**Avis délibéré de la Mission régionale d'autorité environnementale  
de Nouvelle-Aquitaine sur le projet de mise en compatibilité par  
déclaration de projet du plan local d'urbanisme (PLU)  
de la commune de Cercoux pour permettre l'implantation  
de parcs photovoltaïques au sol (Charente-Maritime)**

n°MRAe 2025ANA166

dossier PP-2025-18599

**Porteur du Plan :** Commune de Cercoux

Projet d'implantation des parcs photovoltaïques  
(Source: Notice de présentation - page 5)

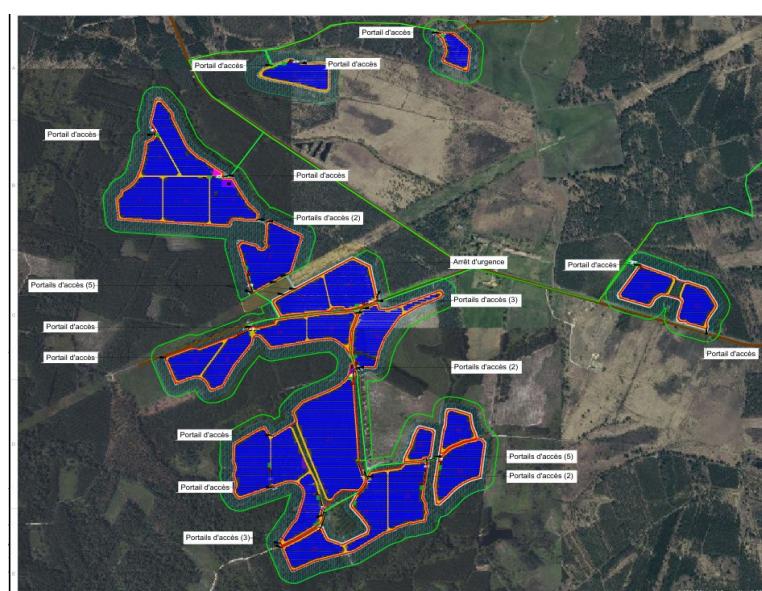
Le projet de parcs photovoltaïques et le projet de mise en compatibilité du PLU de Cercoux auraient pu faire l'objet d'une procédure d'évaluation environnementale commune. Une telle procédure aurait permis de fournir une analyse des enjeux environnementaux liés aux aménagements et aux activités projetés en un seul document pour le projet de parcs photovoltaïques et les modifications du plan rendues strictement nécessaires.

Ceci aurait permis de présenter conjointement l'ensemble des impacts liés au projet de parcs photovoltaïques et à la mise en compatibilité du PLU, ainsi que les mesures d'évitement-réduction voire de compensation prises tant à l'échelle du projet photovoltaïque que du plan. L'ensemble du dossier aurait dès lors fait l'objet d'un avis unique de la MRAe. Le dossier indique qu'une procédure unique de consultation et de participation du public (enquête publique unique) est envisagée.
